# 变更后:

地下室一层平面图

- 变化1: Y-E/1~Y-D交Z-19~Z-23轴坡道增设盖板, 导致面积增加22.238平方米。
- 变化2: D-W~Y-D交Z-23轴排风机房及楼梯取消, 墙体往Y-1轴方向位移2.7米, 导致面积减少20.785平方米。
- 变化3: Z-V交Z-23轴楼梯往Z-A轴方向位移2.45米, 并延伸出地面2.55米形成室外梯, 导致面积增加2.295平方米。
- 变化4: Z-U~Z-A交Z-23轴外形改变, 导致面积增加67.583平方米。
- 变化5: Z-K~Z-A交Z-1~Z-10轴区域取消生活水泵房, 增设走道, 值班室, 充电桩配电房; 消防水池, 消防水泵房, 排风机房所在位置及外观改变。
- 变化6: Z-A交Z-1轴墙体外形改变, 导致面积增加1.689平方米。
- 变化7: Y-A/2~Z-A交D-5~Z-1轴增设坡道, 墙体外形改变, 导致面积减少1.414平方米。
- 变化8: Y-A/2~D-A交D-5轴有线电视机房、电讯机房取消。
- 变化9: Y-A/2~Y-B交Y-1/01~Y-1轴区域功能及墙体开门改变。
- 变化10: Y-A/2~Y-B交Y-1/01轴楼梯外墙增厚并往Z-A轴方向延伸出地面7.00米形成室外梯, 导致面积增加23.292平方米。
- 变化11: Y-5~Y-7交Y-E/1轴简易洗手间取消, 扩散室及消毒通道墙体改变。
- 变化12: Z-W~Z-F交D-5~Z-1轴坡道下方区域四周墙体封堵, 在坡道下方形成结构空腔, 面积减少52.359平方米。
- 变化13: 增设电梯、电梯厅及配电间。
- 变化14: 车位位置和个数产生变化, 变化后普通车位82个, 微型车位16个。
- 变化15: 结构柱剪力墙结建不一致, 导致现场与审批图不一致。

三-八层平面图

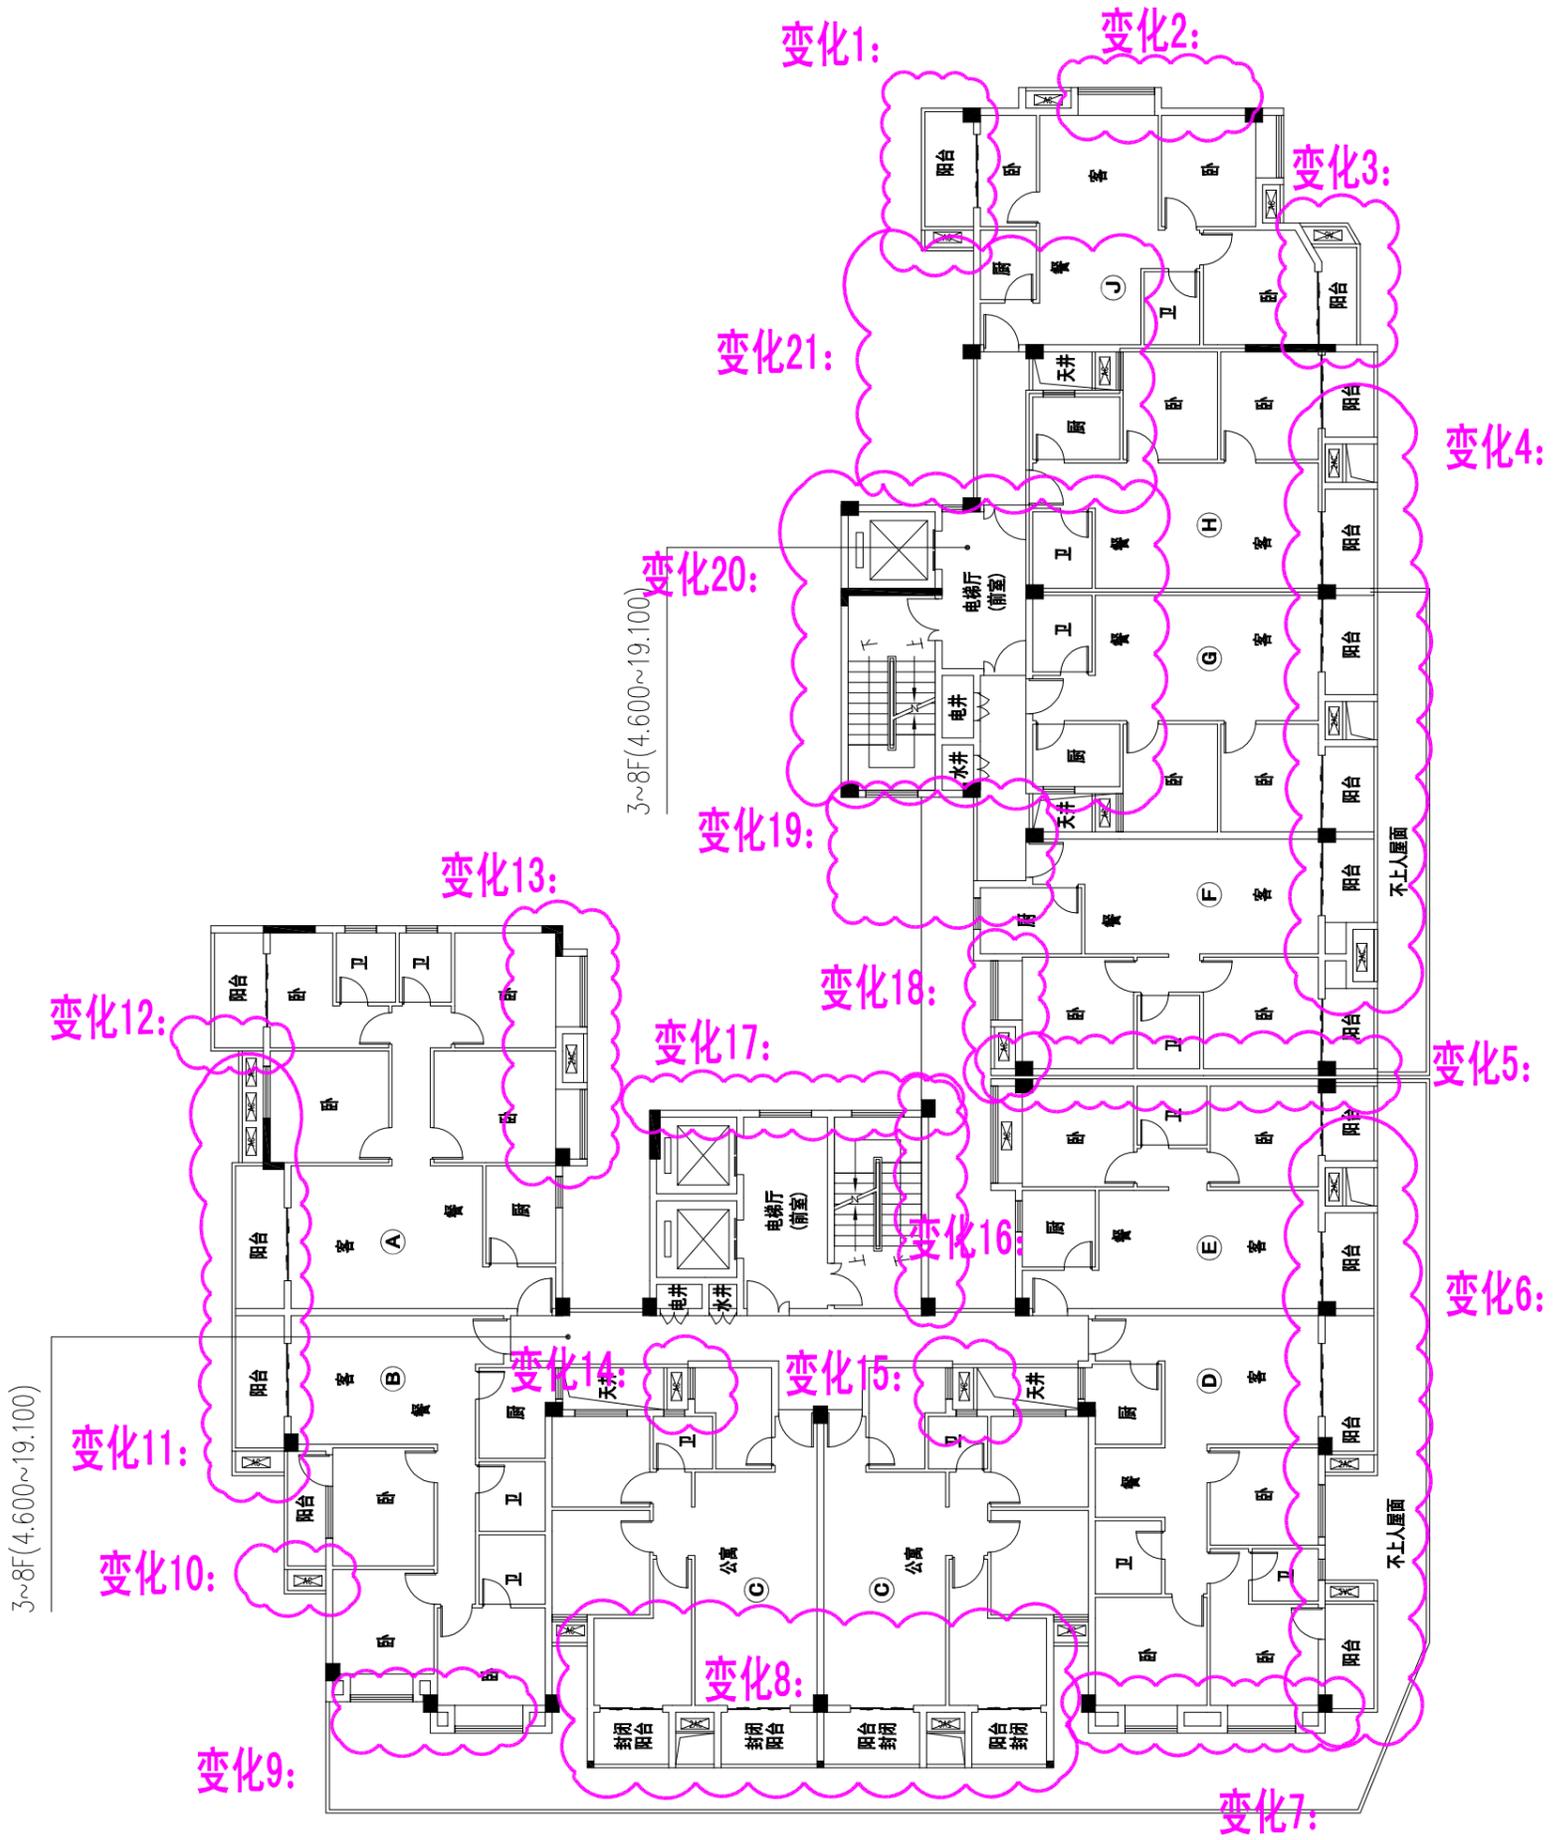
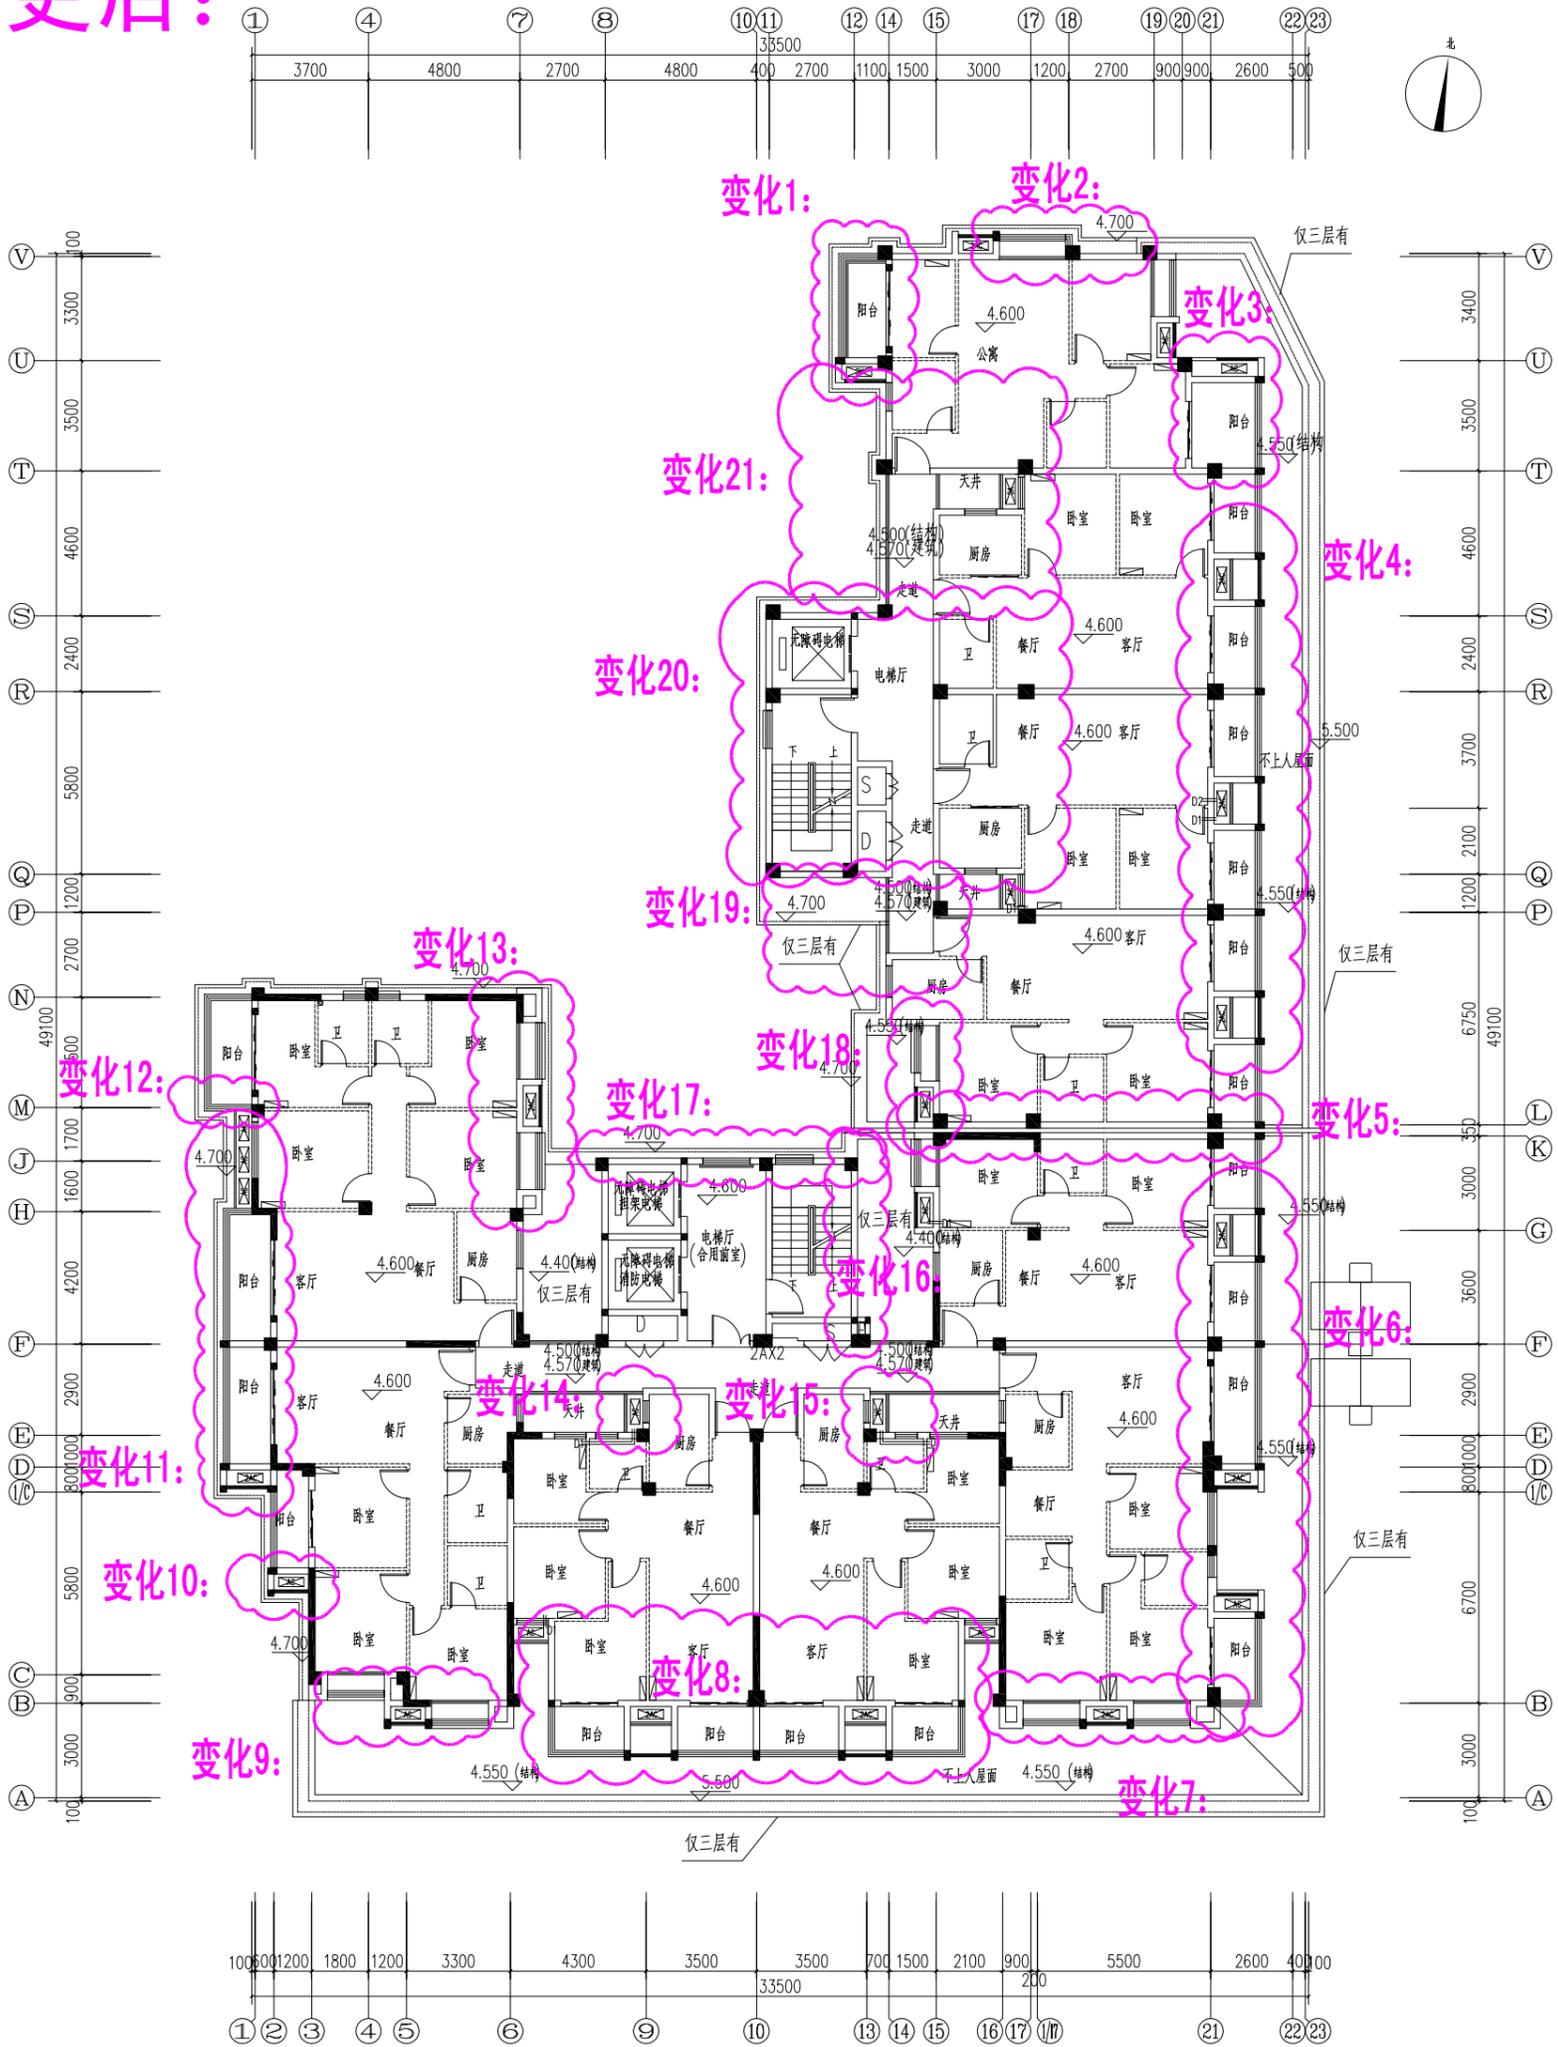
变化1: 14交V~U轴外墙及阳台向1轴方向位移0.3米, 相邻空调板相应调整, 建筑外观改变, 导致面积增加1.159平方米。

变化2: V交15~18轴阳台及空调板位置及外观改变, 建筑外形改变导致面积增大0.225平方米。

变化3: 21交U~T轴外墙, 阳台及空调板外形改变, 建筑外形改变, 面积减少0.122平方米。

变化4: 21交T~L轴阳台底板调整, 阳台外形改变, 空调板形状相应调整, 面积减少0.72平方米。

变化5: 15~23交L轴阳台及伸缩缝调整, 阳台外形改变, 空调板形状相应调整, 面积减少0.488平方米。

变化6: 21交K~B轴阳台底板调整, 阳台外形改变, 空调板形状相应调整, 面积减少0.333平方米。

变化7: 16~21交B轴空调板、飘窗、造型调整。

变化8: 6~16交B轴阳台底板调整, 两侧卧室墙体分别往1轴和23轴方向位移0.1米, 空调板相应调整, 面积减少1.000平方米。

变化9: 3~6交B~C轴空调板、飘窗、造型调整。

变化10: 3交1/C~C轴阳台底板往V轴方向缩短0.1米, 空调板形状相应改变, 面积减少0.060平方米。

变化11: 2交1/C~M轴空调板调整。

变化12: 2交M轴阳台底板往A轴方向增大0.1米, 面积增大0.075平方米。

变化13: 6交N~H轴空调板、飘窗、造型调整。

变化14: 9交E轴厨房墙体往23轴方向位移0.2米, 空调板相应调整, 天井增大, 面积减少0.220平方米。

变化15: 13交E轴厨房墙体往1轴方向位移0.2米, 17交E轴厨房墙体往23轴方向位移0.3米, 空调板相应调整, 天井增大, 面积减少0.580平方米。

变化16: 13交J~F轴墙体往23轴方向位移0.1米并增设风井, 楼梯间位置相应调整, 面积增大0.790平方米。

变化17: 9~13交J轴墙体往V轴方向位移0.1米, 面积增大0.750平方米。

变化18: 15交M轴空调板、飘窗调整。

变化19: 14~15交Q~N轴墙体往1轴方向位移0.3米, 走道改为主体内全算且3层走道外侧增设屋面, Q~P交15轴墙体往1轴方向位移0.3米, 天井增大, 面积增大3.003平方米。

变化20: 11~15交Q~S轴墙体往1轴方向位移0.3米, 核心筒及户室墙体相应调整, 水电井面积调整, 面积增大2.582平方米。

变化21: 14交U~S轴墙体往1轴方向位移0.3米, 天井及户室墙体调整, 面积增大2.267平方米。

变化22: 二层骑楼改变, 三层屋面相应调整。

变化23: 结构柱及剪力墙调整, 导致面积增加0.273平方米。

九层平面图

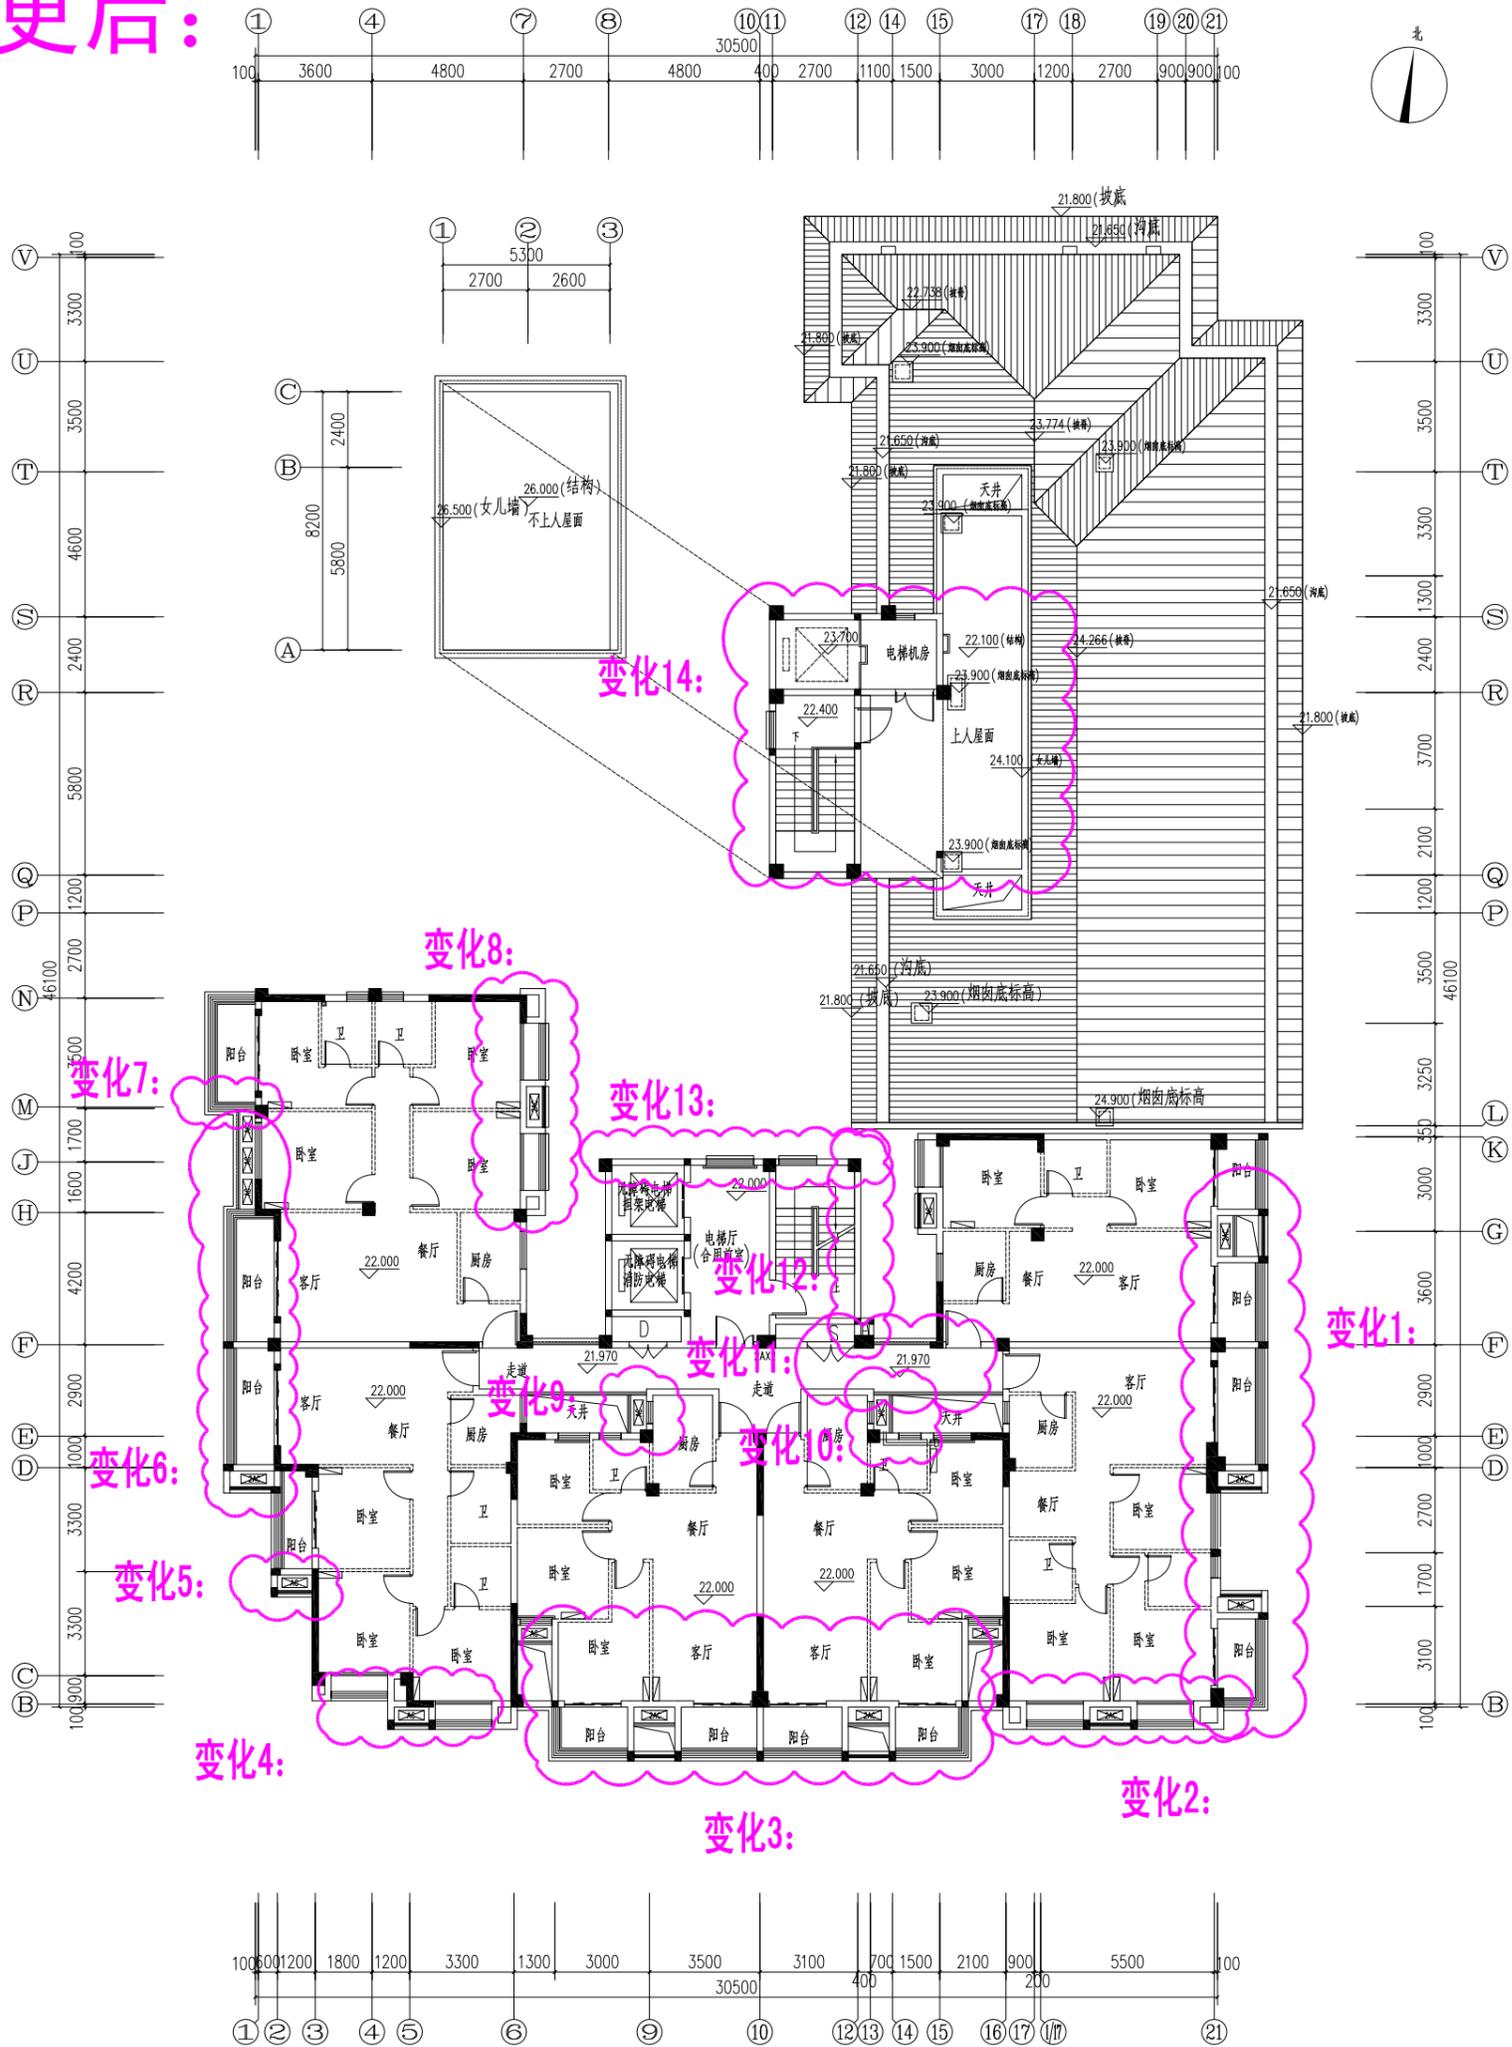
变化1: 21交K~B轴阳台底板调整, 阳台外形改变, 空调板形状相应调整, 面积减少0.333平方米。

变化2: 16~21交B轴空调板、飘窗、造型调整。

变化3: 6~16交B轴阳台底板调整, 两侧卧室墙体分别往1轴和23轴方向位移0.1米, 空调板相应调整, 面积减少1.00平方米。

变化4: 3~6交B~C轴空调板、飘窗、造型调整。

变化5: 3交1/C~C轴阳台底板往V轴方向缩短0.1米, 空调板形状相应改变, 面积减少0.060平方米。

变化6: 2交1/C~M轴空调板调整。

变化7: 2交M轴阳台底板往A轴方向增大0.1米, 面积增大0.075平方米。

变化8: 6交N~H轴空调板、飘窗、造型调整。

变化9: 9交E轴厨房墙体往23轴方向位移0.2米, 空调板相应调整, 天井增大, 面积减少0.220平方米。

变化10: 13交E轴厨房墙体往1轴方向位移0.2米, 17交E轴厨房墙体往23轴方向位移0.3米, 空调板相应调整, 天井增大, 面积减少0.580平方米。

变化11: 12~16交E~F轴走道墙体往V轴和A轴增大0.1米, 面积增大0.590平方米。

变化12: 13交J~F轴墙体往23轴方向位移0.1米并增设风井, 楼梯间位置相应调整, 面积增大0.790平方米。

变化13: 9~13交J轴墙体往V轴方向位移0.1米, 面积增大0.750平方米。

变化14: 14交Q~S轴墙体往1轴方向位移0.3米, R~S交15轴墙体取消, R~S交14轴水电井取消, 面积减少7.190平方米。

变化15: 建筑外围改变, 屋面相应调整。

变化16: 结构柱及剪力墙调整, 导致面积增大0.065平方米。

变化17: 坡屋面造型调整。
